## **VERBALE DI DELIBERAZIONE DEL CONSIGLIO**

**Deliberazione n. 7 del 31/03/2015**

**OGGETTO: VARIANTE PRG N. 68 SCHEDA N. 42 AREA DI VIA PIAVE.**

**TAV. P3 – SCHEDA N. 42 – CONTRODEDOTTA**  
**In grassetto sottolineato le**  
**modifiche apportate in sede di controdeduzione**

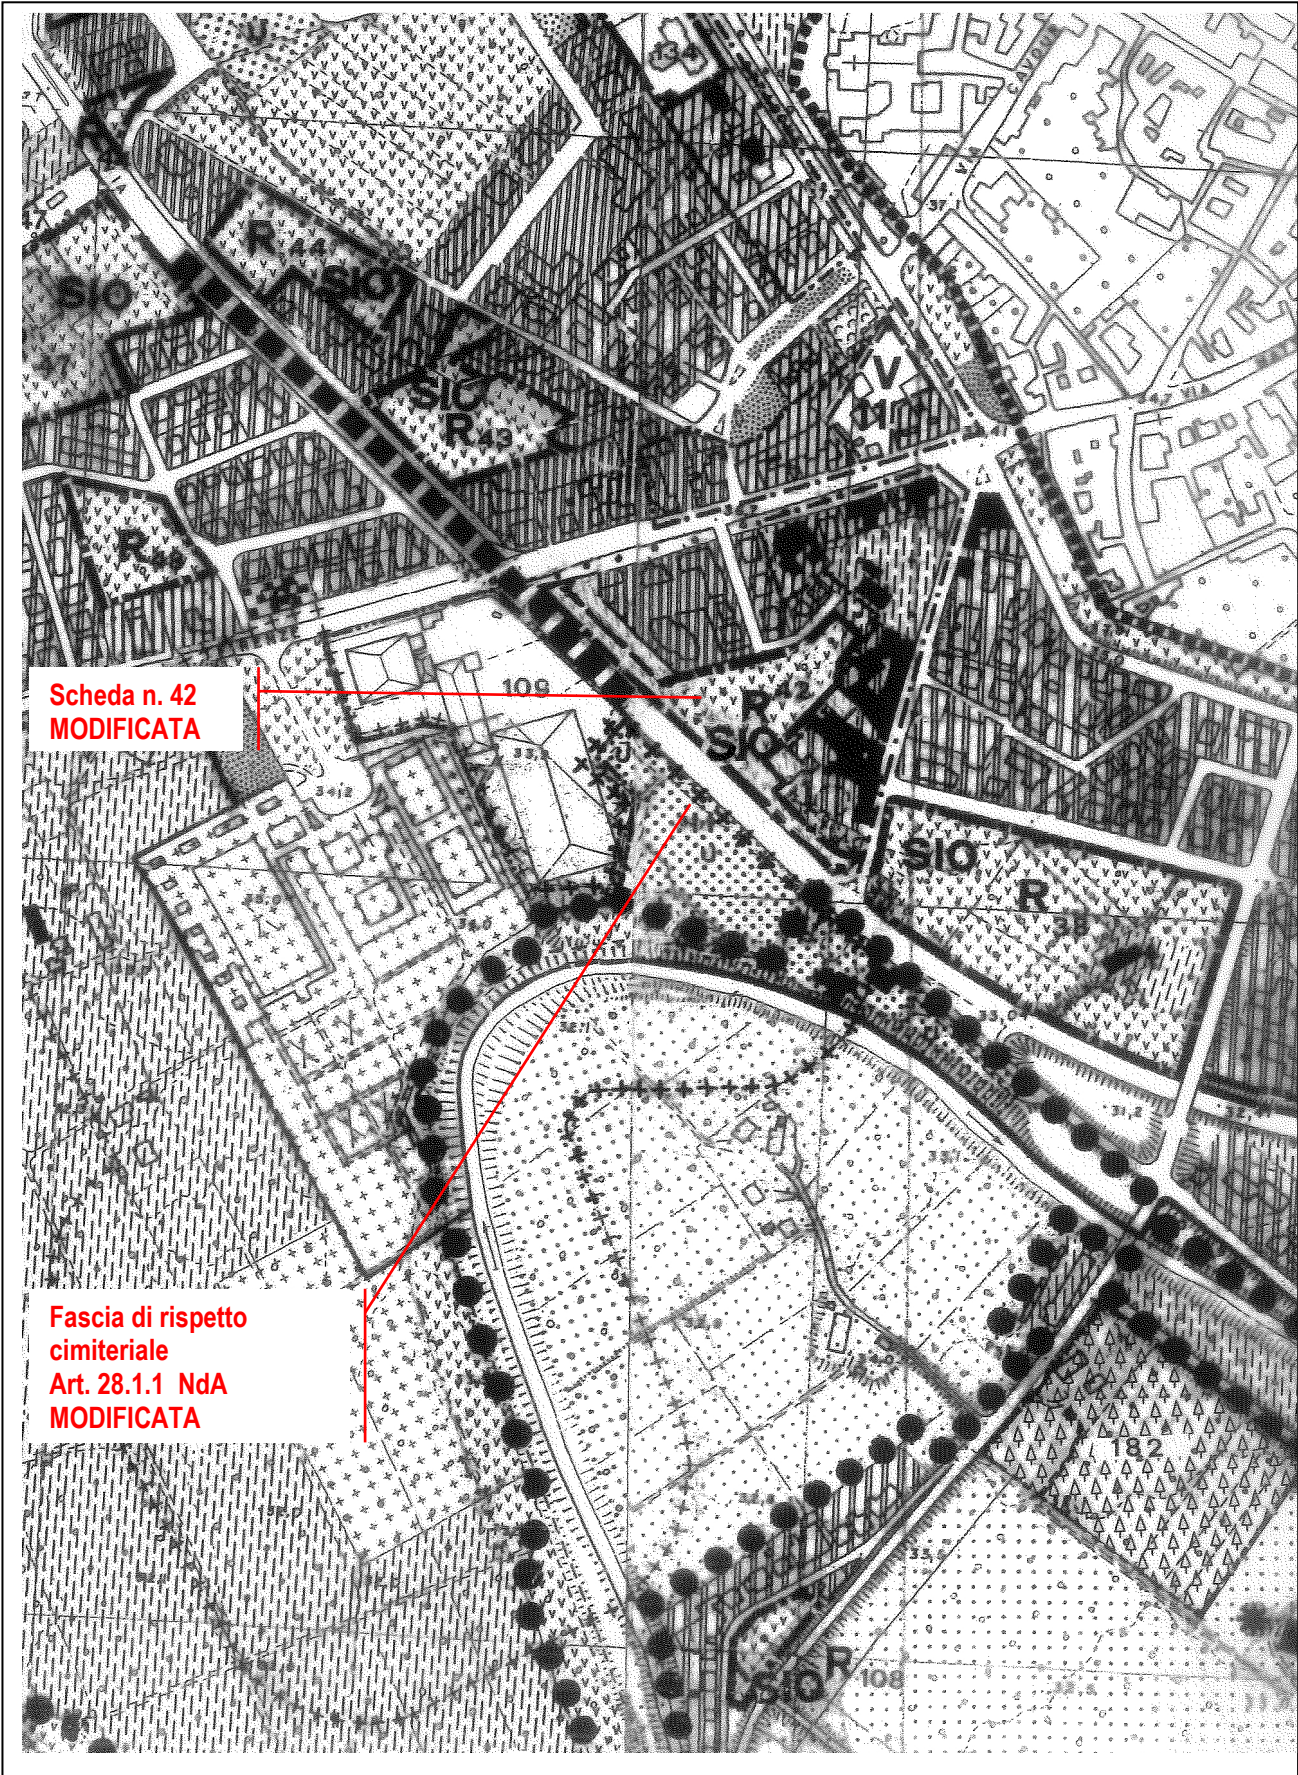
**Nell'elaborato "Atti di pubblicazione, Controdeduzioni e Dichiarazione di sintesi" (Allegato B) della presente Variante vengono illustrate le considerazioni correlate alle modifiche apportate alla Scheda di PRG n. 42 conseguenti ai contributi pervenuti da parte degli Enti coinvolti.**

Le modifiche introdotte agli elaborati adottati, alla luce delle osservazioni, trovano riscontro nella Scheda riportata di seguito alle considerazioni.

<b>MINIME DOTAZIONI TERRITORIALI</b>	
<b>Attrezzature e spazi collettivi</b>	_ min 30 mq/ab ed in ogni caso le aree indicate nello schema grafico.
<b>Nuove infrastrutture</b>	_ Percorso ciclopedonale di collegamento tra Viale Marconi e Via Batticucolo in fregio a Via Piave.
<b>Impiantistica territoriale</b>	_ Deve essere previsto il collegamento al sistema di depurazione con caratteristiche idonee a servire l'intera area perimetrata dalla Scheda <b><u>rispettando il parere ARPA (Prot. 1045/2014).</u></b> <b><u>Deve essere previsto il collegamento al sistema acquedottistico esistente.</u></b>

**TAV. P3 – SCHEDA N. 80 – CONTRODEDOTTA**  
 Modifiche rispetto alla ADOZIONE in grassetto sottolineato

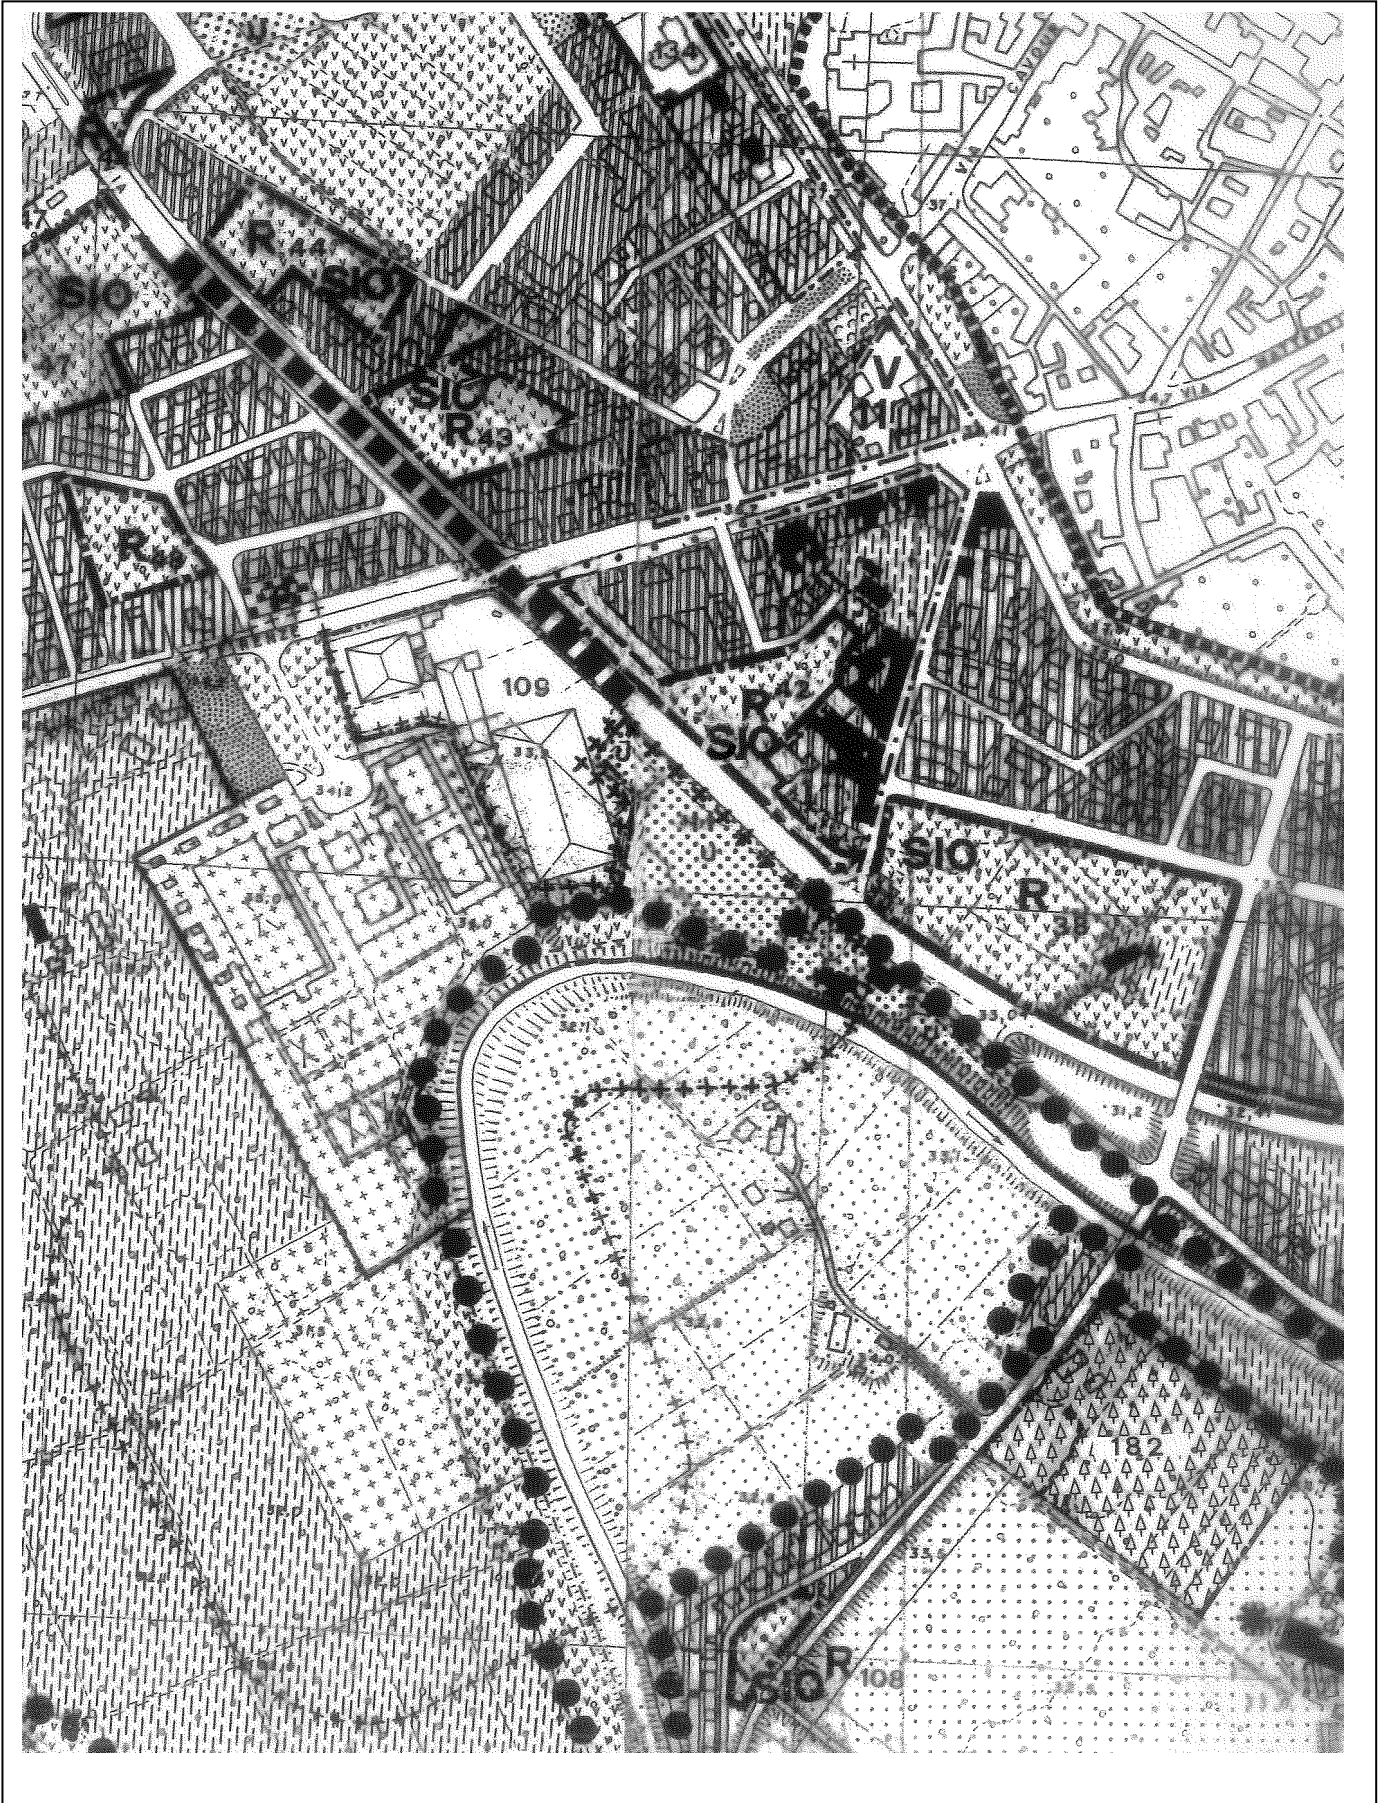
**Di seguito viene riportata la Scheda proposta per l'approvazione, evidenziando le modifiche apportate a seguito dei pareri e dell'osservazione della Provincia acquisita nell'iter procedurale successivo all'adozione della Variante.**

<b>MINIME DOTAZIONI TERRITORIALI</b>	
<b>Attrezzature e spazi collettivi</b>	_ min 30 mq/ab ed in ogni caso le aree indicate nello schema grafico.
<b>Nuove infrastrutture</b>	_ Percorso ciclopedonale di collegamento tra Viale Marconi e Via Batticucolo in fregio a Via Piave
<b>Impiantistica territoriale</b>	_ Deve essere previsto il collegamento al sistema di depurazione con caratteristiche idonee a servire l'intera area perimetrata dalla Scheda <u>rispettando il parere ARPA (Prot. 1045/2014)</u> <u>deve essere previsto il collegamento al sistema acquedottistico esistente</u>
